訂正のご案内

ギャラクスクーセキュリティシステム (ハイエース用) 取付説明書

■P. 6 メインハーネス接続

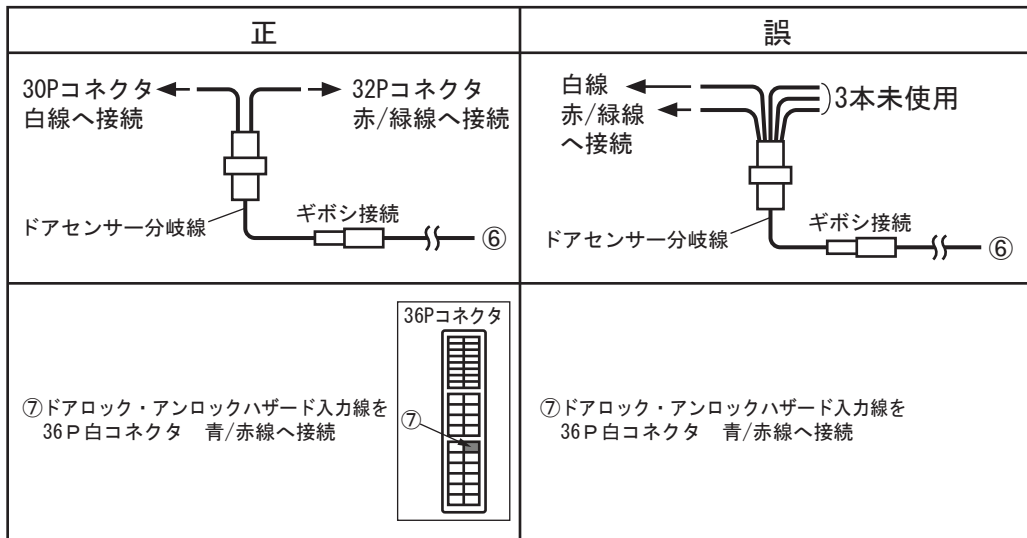
取付説明書の内容につきまして、以下の通り訂正させて頂くとともに、
謹んでお詫び申し上げます。
